POWIATOWY ZARZĄD DRÓG

PZD.DT.420.35/18

OBIEKT: Budowa ul. Zielonej w Trzemesznie

RYSunek: Plan zagospodarowania terenu

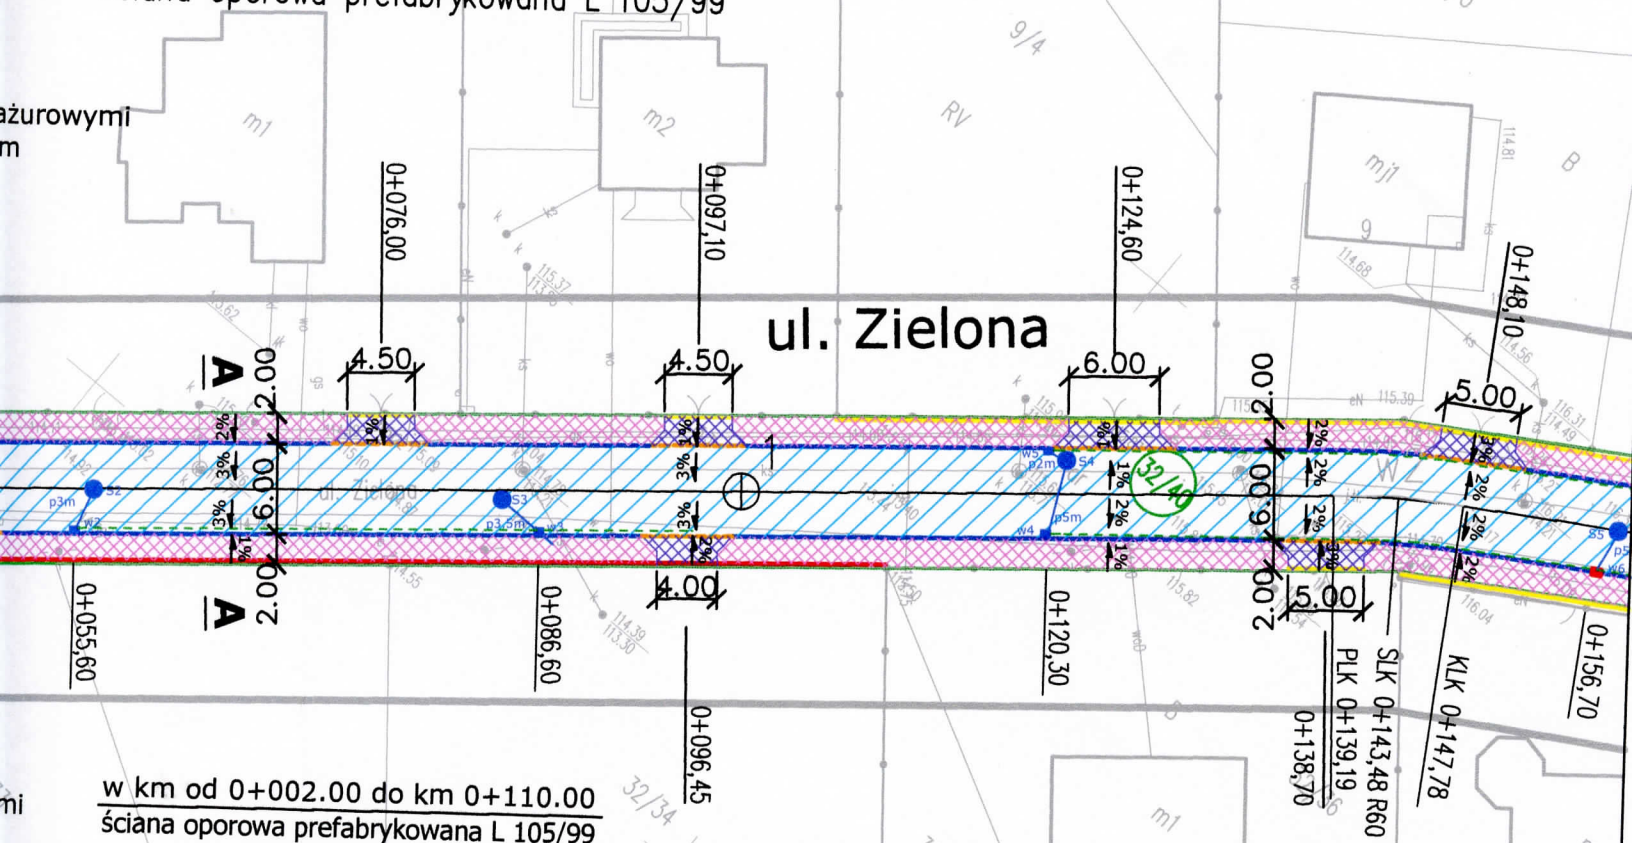
zmiany naniesiono kolorem
Gniezno, dnia 03.12.2018 r.
